Nr sprawy: SPZOZZSM/ZP/Z-1.1/2020

Dotyczy zamówienia pod nazwą: „**Utworzenie Laboratorium Biologii Komórki wykonującego diagnostykę molekularną w zakresie wykrywania koronawirusa, a docelowo innych wirusów na terenie Samodzielnego Publicznego Zakładu Opieki Zdrowotnej Zespołu Szpitali Miejskich w Chorzowie - w skrócie laboratorium COVID**” o numerze referencyjnym SP ZOZ ZSM/ZP/Z-1/2020.

Dyrektor Samodzielnego Publicznego Zakładu Opieki Zdrowotnej Zespołu Szpitali Miejskich w Chorzowie informuje, że w przedmiotowym zadaniu o udzielenie zamówienia w trybie zapytania ofertowego Wykonawcy zadali pytania. Zamawiający przytacza poniżej treść pytań i udziela wyjaśnień.

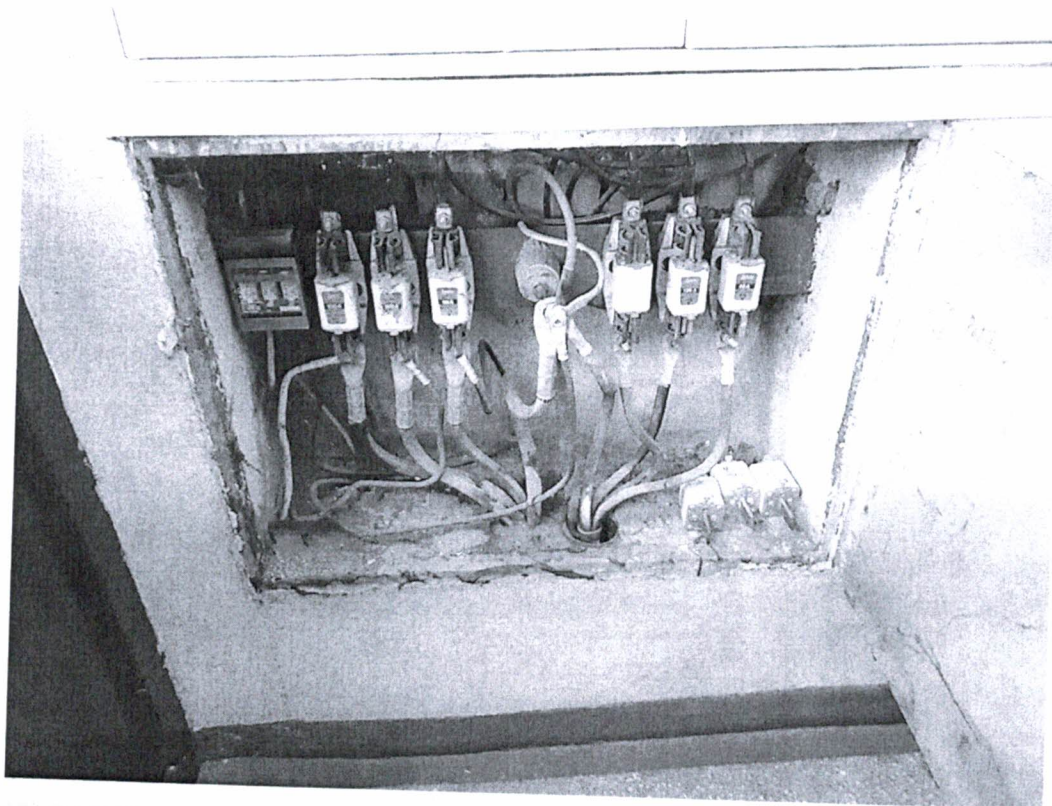
Proszę o informację w jakim wykonaniu należy przyjąć rozdzielnię RG (wolnostojąca, wnękowa)? Dostęp do tej rozdzielnicy powinny mieć tylko osoby uprawnione - czy pomieszczenie w którym planowany jest montaż tej rozdzielnicy jest pomieszczeniem ogólnodostępnym?

Rozdzielnica główna jest w pomieszczeniu ogólnodostępnym. Należy wyposażyć ją w zamki do których klucze będą tylko dla uprawnionych osób. Rozdzielnicę należy wykonać jako wnękową. Można wykorzystać około 20cm przestrzeń (szerokość filara przy którym ma być zabudowana rozdzielnica) wtedy bok rozdzielnicy i przestrzeń nad nią wykończyć płytą KG. Pozyskaną przestrzeń można wykorzystać do prowadzenia przewodów. Rozdzielnica nie może wystawać poza lico filara.
